Dotyczy: „Remont wybranych odcinków dróg publicznych kategorii powiatowej należących do Powiatu Sępoleńskiego”

W odpowiedzi na wniosek z dnia 21 marca 2024 r. o uzgodnienie zadania pn.: „Remont wybranych odcinków dróg publicznych kategorii powiatowej należących do Powiatu Sępoleńskiego” w zakresie: DP nr 1113C, DP nr 1132C oraz DP nr 1146C, Zakład Gospodarki Komunalnej w Sośnie informuje, iż uzgadnia pozytywnie projekt dla w/w inwestycji.

dotyczy: Projekt zagospodarowania terenu dla zadania pn. „Remont wybranych odcinków dróg publicznych kategorii powiatowej należących do Powiatu Sępoleńskiego”, w zakresie DP nr 1132C na odcinku o dł. 0,890 km w m. Wielowicz, gm. Sośno - (dz. nr 36/2, 267).

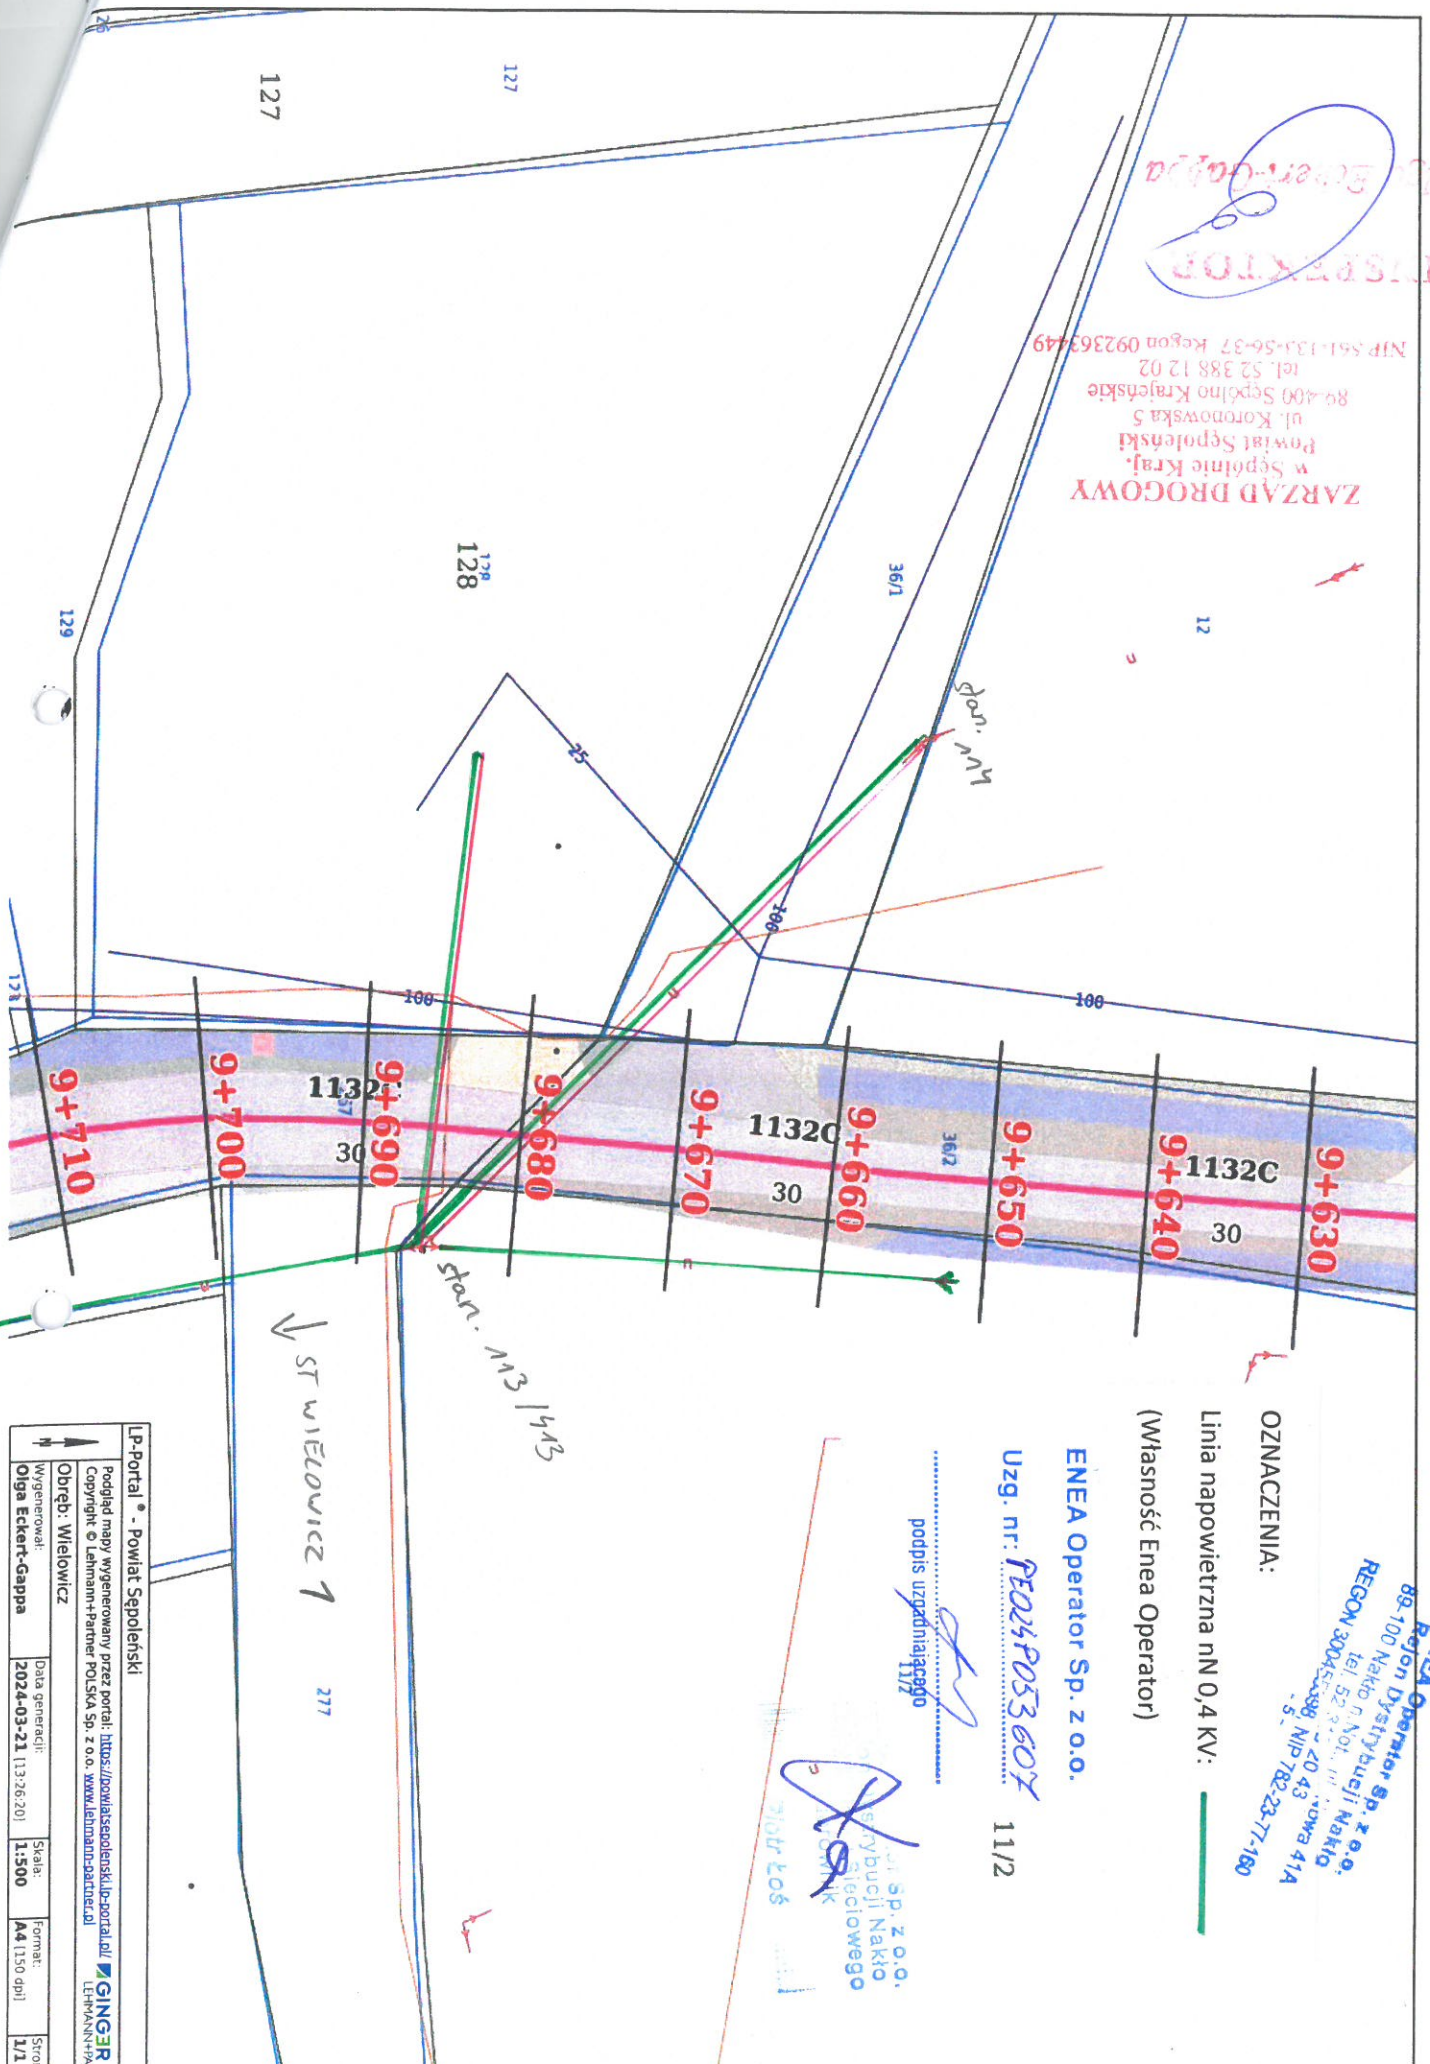
Przedłożenie mapy syt. uzgadnia się na następujących warunkach:

1. Istniejąca sieć elektroenergetyczna własność ENEA Operator Sp. z o. o. zaznaczono i opisano na mapie sytuacyjnej.
2. Zastrzegamy możliwość wystąpienia na terenie, urządzeń i kabli niezainwentaryzowanych wyłączonych z eksploatacji. Powyższy fakt należy niezwłocznie zgłosić do RD Nakło.

3. Wykonawca z 14 – dniowym wyprzedzeniem pisemnie powiadomi o rozpoczęciu prac RD Nakło i sprawdzi aktualność naniesień.
4. Przy prowadzeniu prac w razie odkrycia urządzeń elektroenergetycznych należy niezwłocznie powiadomić RD Nakło i po wyłączeniu urządzeń spod napięcia i pod nadzorem zabezpieczyć przed uszkodzeniem i osiadaniami ziemi poprzez nałożenie na odkryte kable na całej szerokości wykopu rur osłonowych dwudzielnych typu Arot. Skrzyżowania i zbliżenia wykonać zgodnie z obowiązującymi normami a przed zasypaniem zgłosić do odbioru.

5. ENEA Operator Sp. z o.o. informuje że nie będzie ponosiła kosztów przebudowy i poziomowania swoich urządzeń w przypadku zmiany rzędnych wysokości terenu w wyniku realizacji projektu.

6. Zobowiązuje się Inwestora i Wykonawcę robót do przeprowadzenia prac w sposób wykluczający możliwość powstania awarii sieci elektroenergetycznej na skutek prowadzenia tych prac.

7. Uzgodnienie jest ważne przez 6 miesięcy od daty wydania.
8. Niniejsze uzgodnienie jest niezbędnym załącznikiem do projektu.
9. W przypadku kolizji istniejącej sieci elektroenergetycznej z planowanymi robotami budowlanymi lub remontowymi w szczególności w przypadku zbliżenia się do urządzeń znajdujących się pod napięciem, przed przystąpieniem do pracy należy wystąpić do RD Nakło o wyłączenie w uzgodnionym terminie urządzeń elektroenergetycznych spod napięcia.
